LICITACION PÚBLICA N° 38-2025 – Expte. 16108-0005667-4

OBRA: Pavimentación ruta provincial N° 96

TRAMO: El Jardín - Venado Tuerto

CIRCULAR ACLARATORIA N°1

ESCALAS:
 EH: 1:2500
 FECHA:
 NOVIEMBRE 2025
 PLANO N°:
 11328

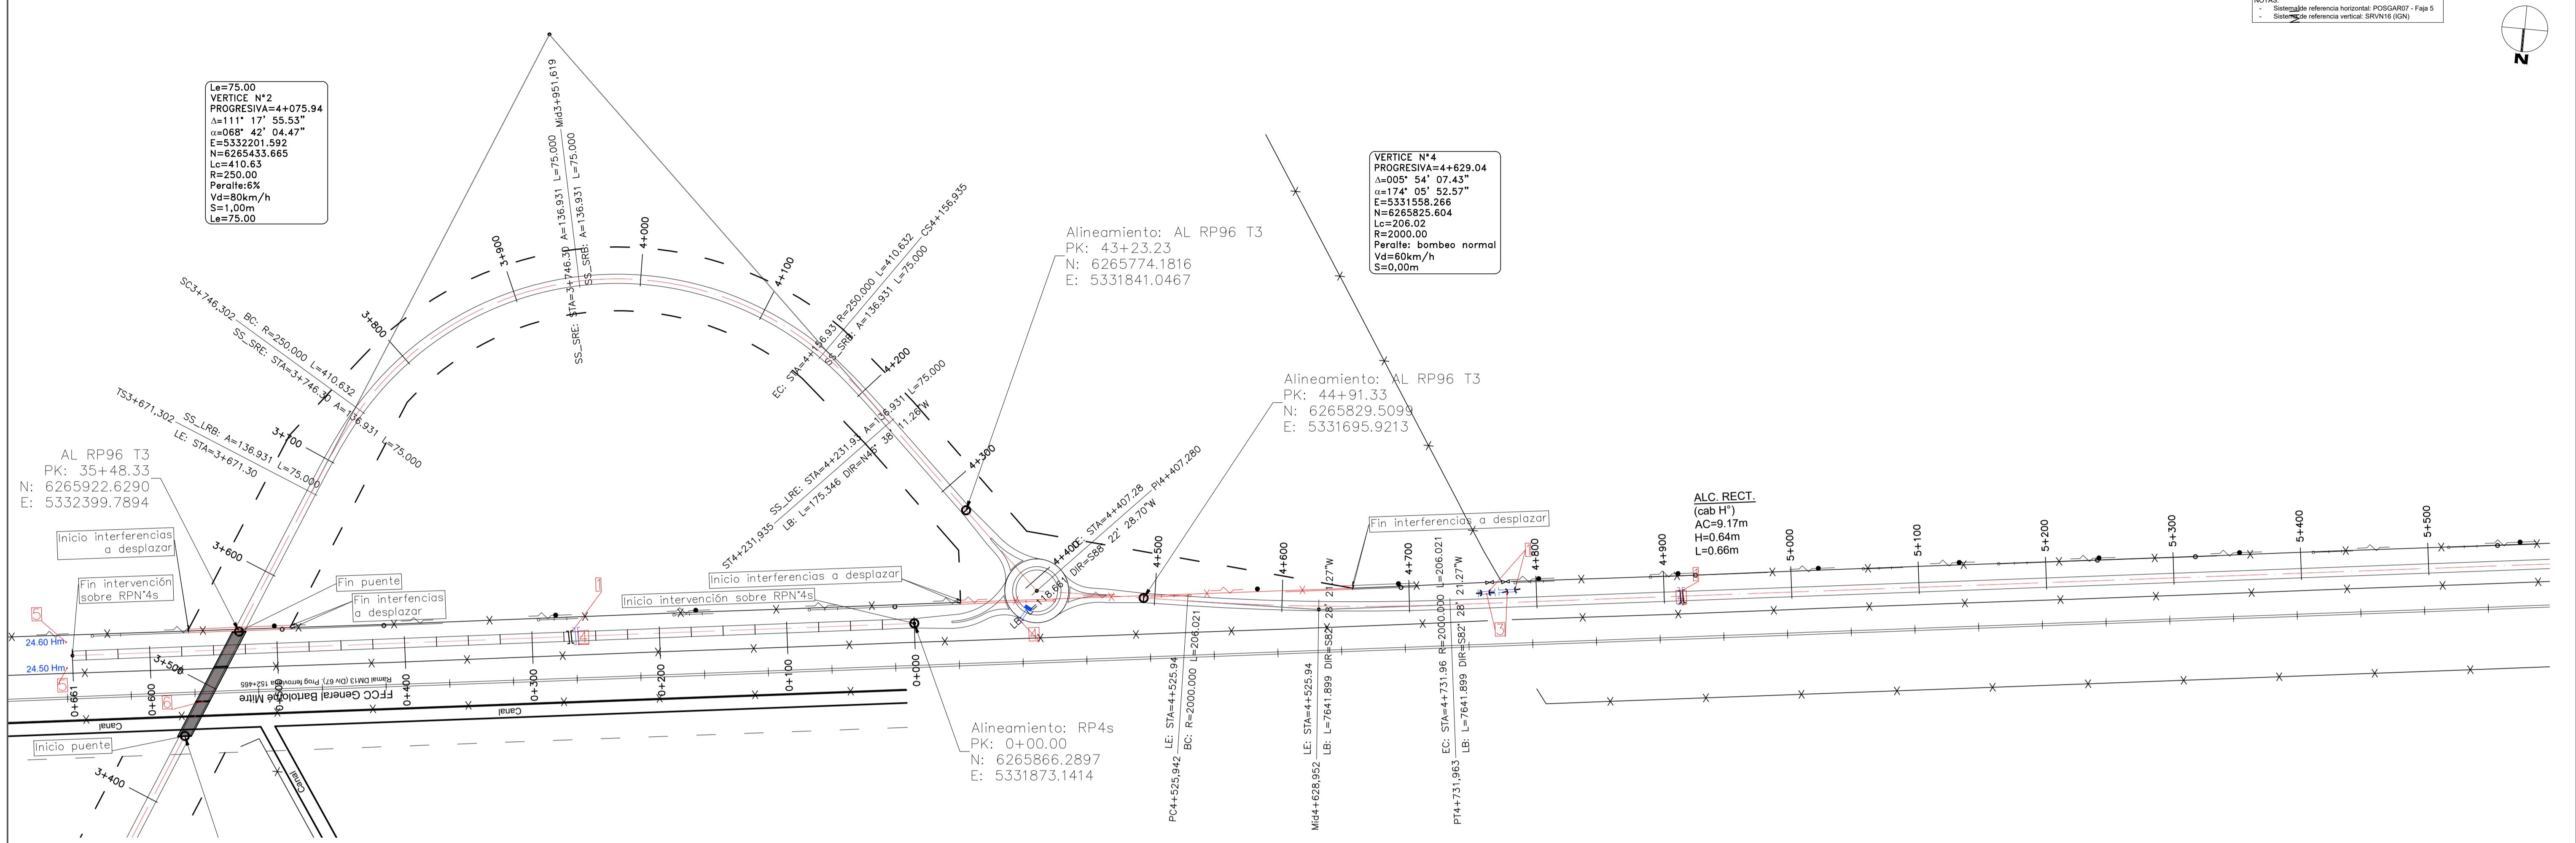
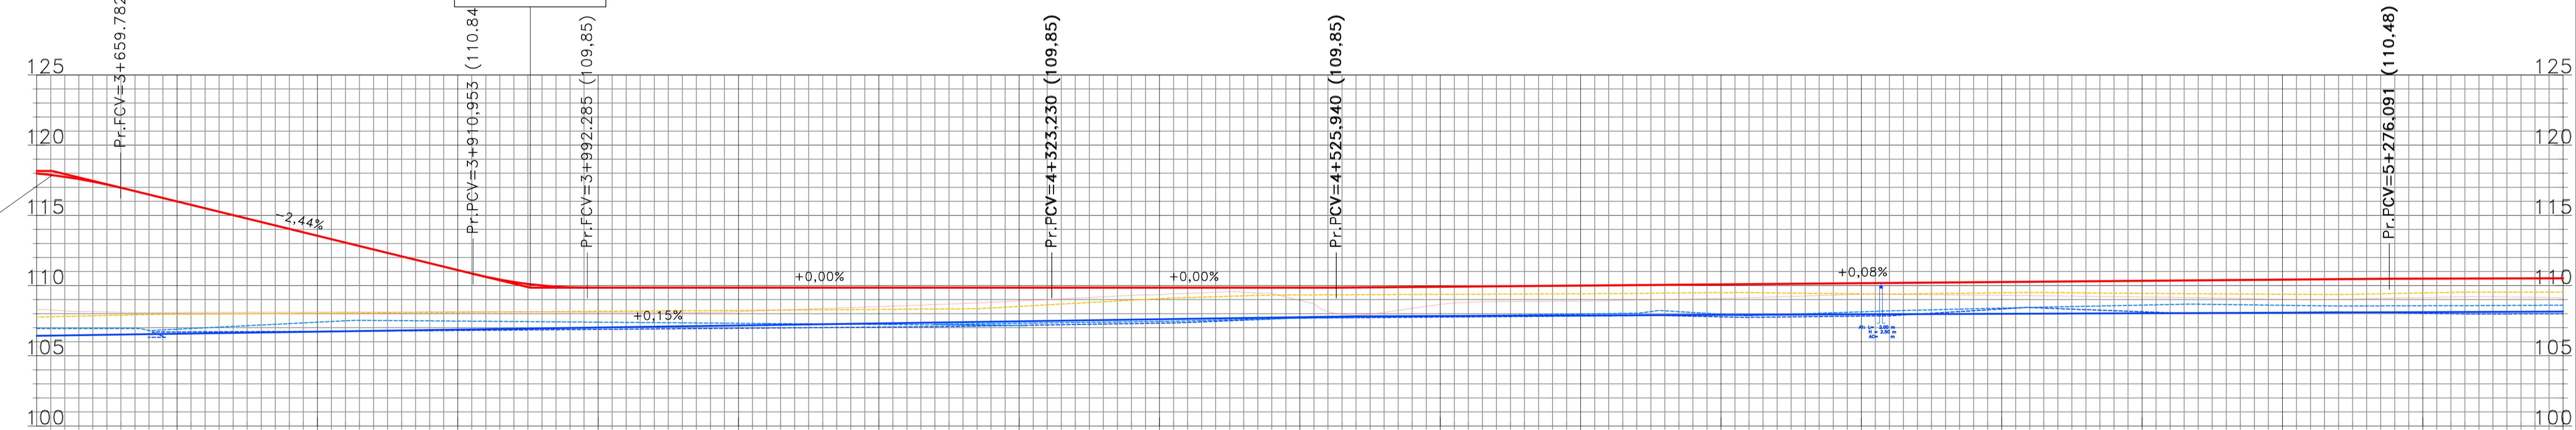
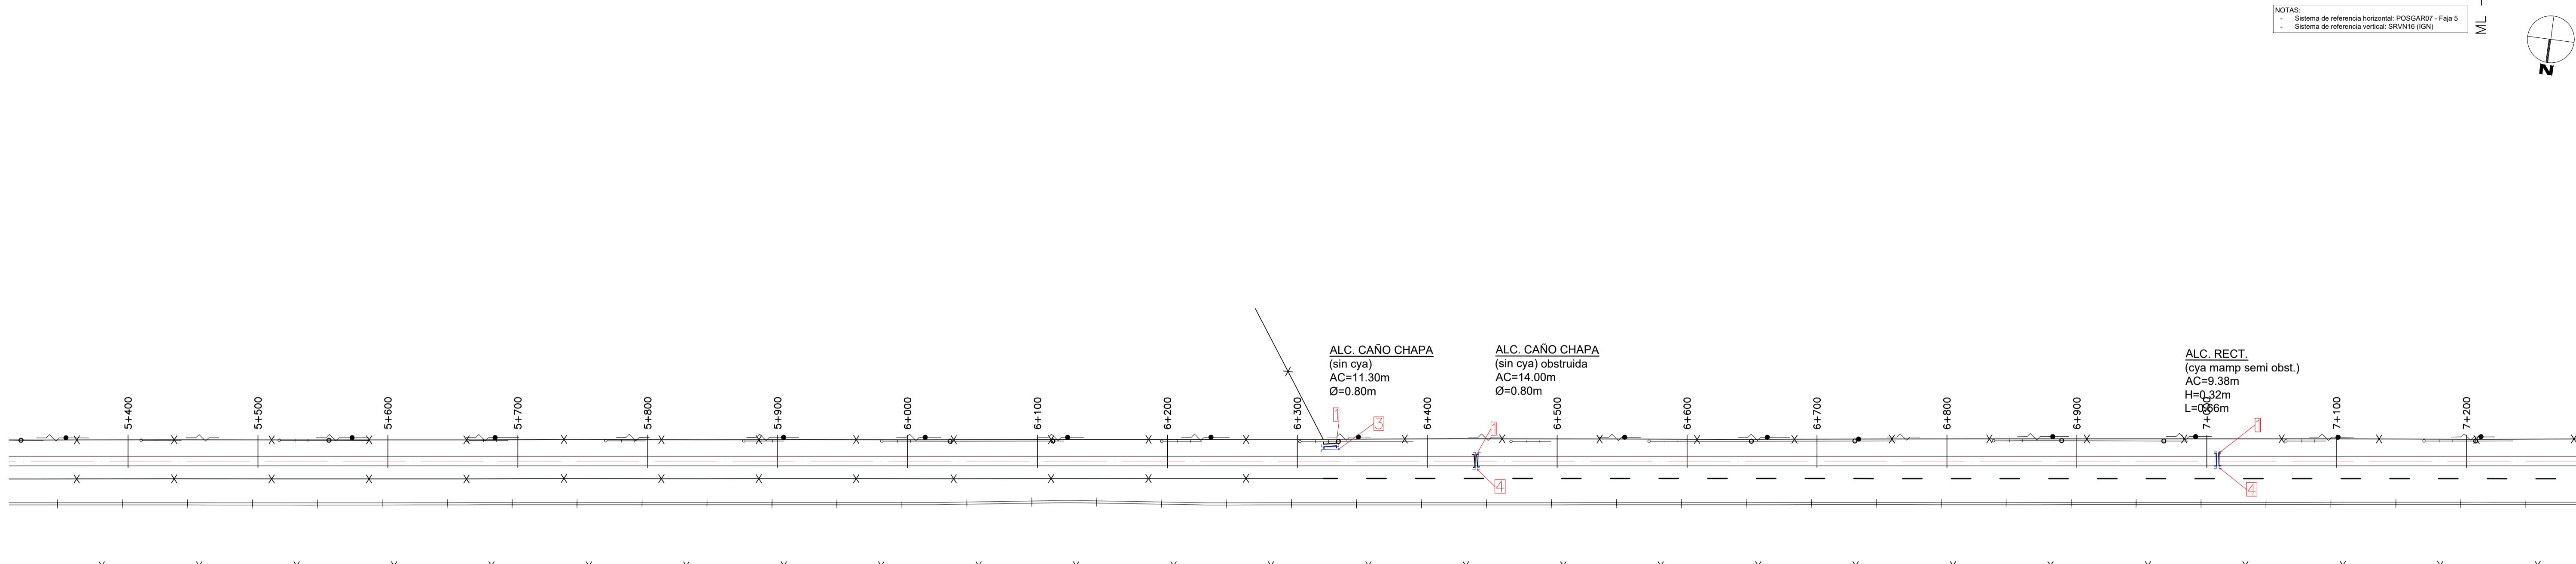
5) En la planialtimetría de los planos 11.338 (página 308-315), las cotas en las diferentes progresivas se encuentran repetidas, se adjunta la planialtimetría correcta.
